改善箇所説明図

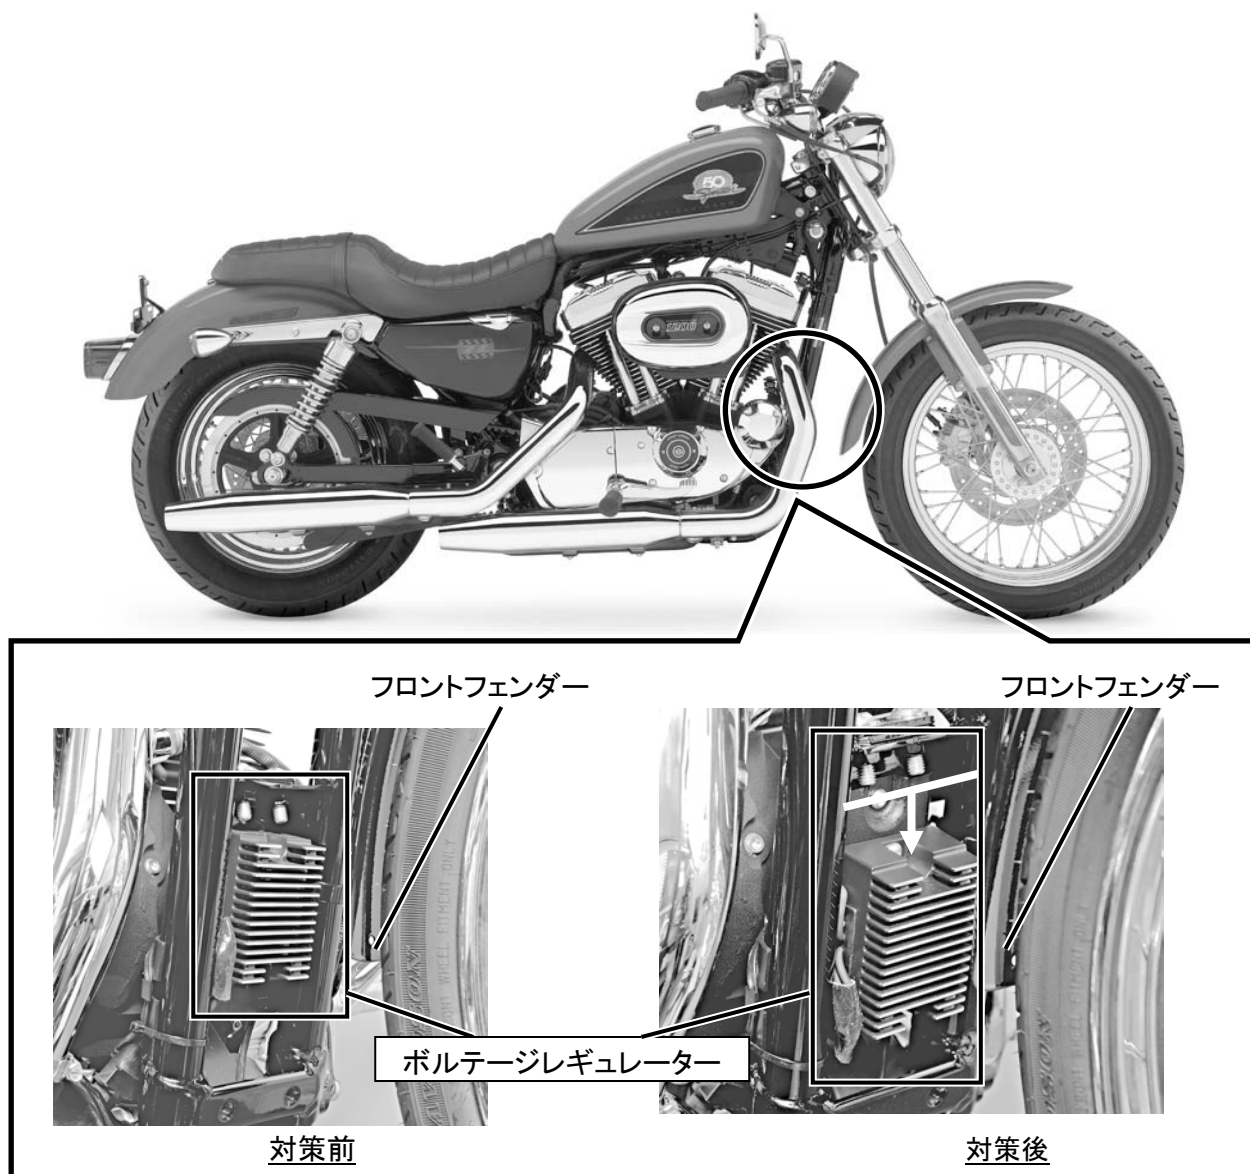
基準不適合箇所

前方フレームに装着されているボルテージレギュレーター（電圧調整器）とフロントフェンダー（泥よけ）の隙間が十分に確保されていないため、フロントサスペンションが最も収縮した場合、レギュレーターとフロントフェンダーが干渉することがある。そのため、そのまま使用を続けると、フロントフェンダーがレギュレーターに噛み込むことがあり、最悪の場合、操縦不能になるおそれがある。

改善内容

全車両、取付金具を使用してボルテージレギュレーターを移設する。

識別

ボルテージレギュレーターが移設されている。
